改善箇所説明図

基準不適合発生箇所

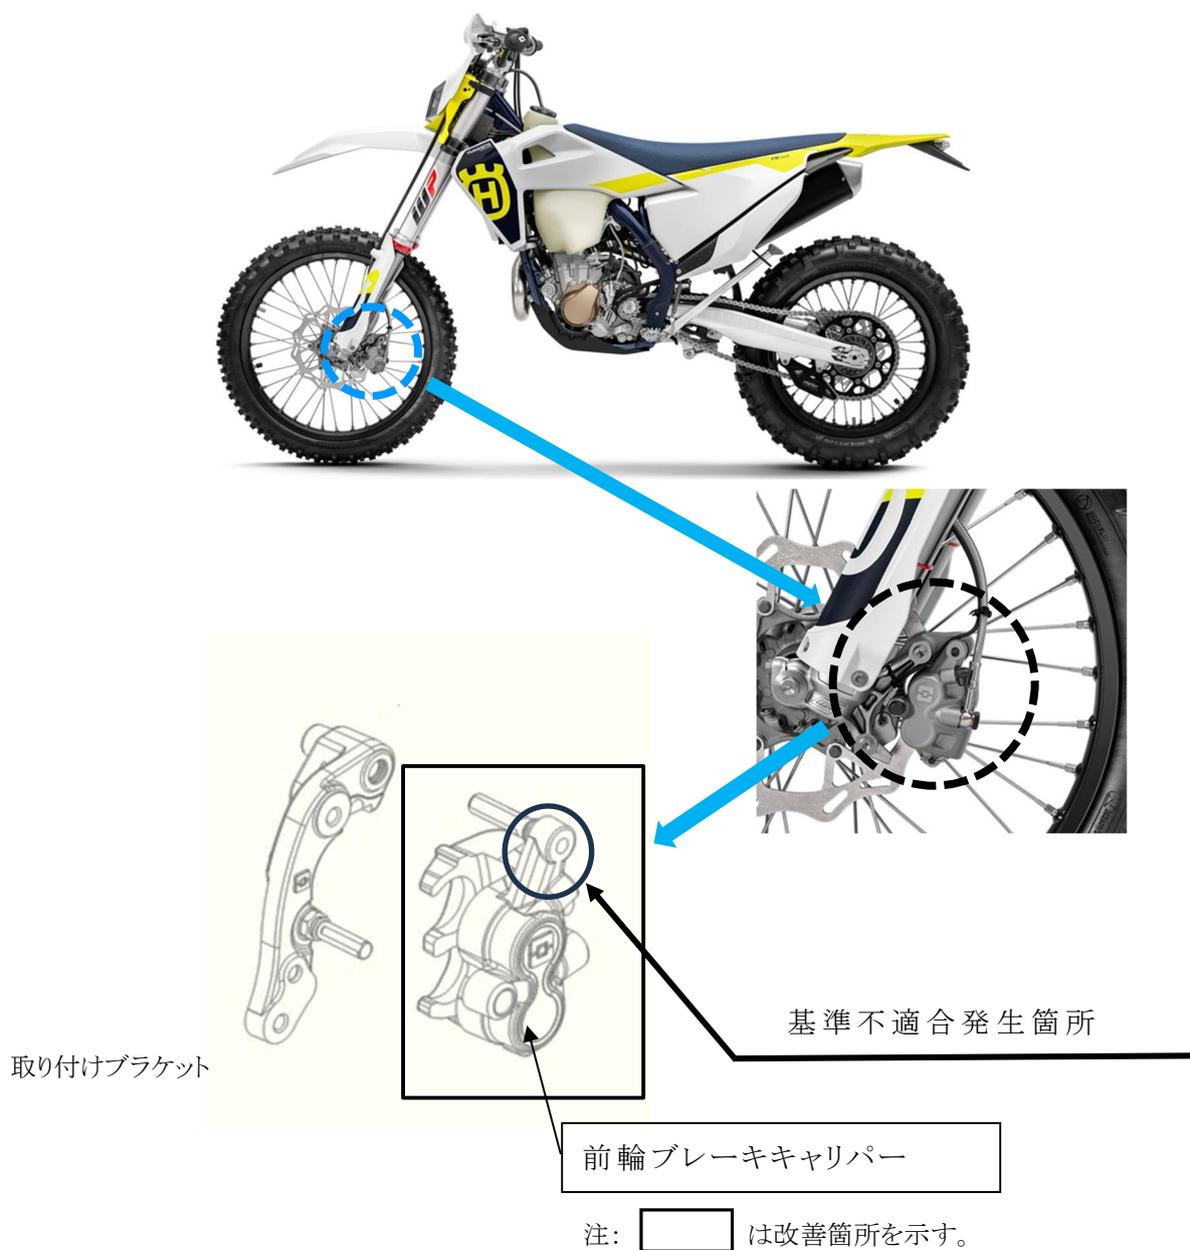
前輪ブレーキキャリパーにおいて、機器管理が不適切なため、ブラケット取付部の強度が不足しているものがある。そのため、走行中の負荷によりブレーキキャリパーブラケット取付部にひびが入り、そのまま走行を続けると、最悪の場合、当該箇所が破損して脱落し、前輪ブレーキが操作不能となるおそれがある。

全車両、前輪ブレーキキャリパーを点検し、不具合品が取り付けられている場合は対策品に交換する。

識別：改善実施済車には、フレームヘッドパイプ車台番号末尾付近に黄色のペイントマークを塗布する。
